**Avis délibéré sur le projet de
contournement routier de Malzéville (54)**

n°MRAe 2019APGE67

Nom du pétitionnaire	Métropole du Grand Nancy
Commune(s)	Malzéville, Saint-Max
Département(s)	Meurthe-et-Moselle
Objet de la demande	Projet de contournement routier de Malzéville
Date de saisine de l'Autorité Environnementale	19/06/19

Evolution du trafic à l'horizon 2040

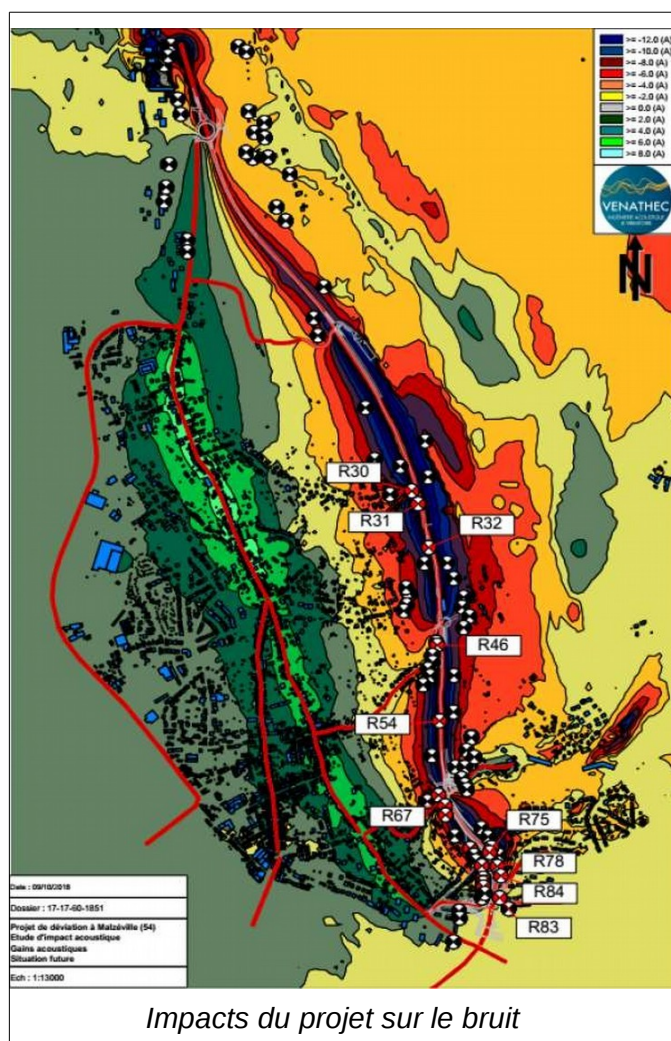
Le trafic se concentre sur le viaduc Louis Marin, qui voit son trafic augmenter d'environ 19 %, avec en contrepartie, une baisse du trafic sur les ponts de la rue de Malzéville et Vayringe. L'étude indique qu'aux heures de pointe des difficultés de circulation pourront être rencontrées aux abords du viaduc Louis Marin. L'impact sur le niveau de saturation du trafic aux abords du viaduc aurait dû être approfondi, afin de proposer des mesures de réduction du risque de congestion.

- **d'approfondir l'impact sur le niveau de saturation des axes et si nécessaire, de proposer des mesures de réduction du risque de congestion.**
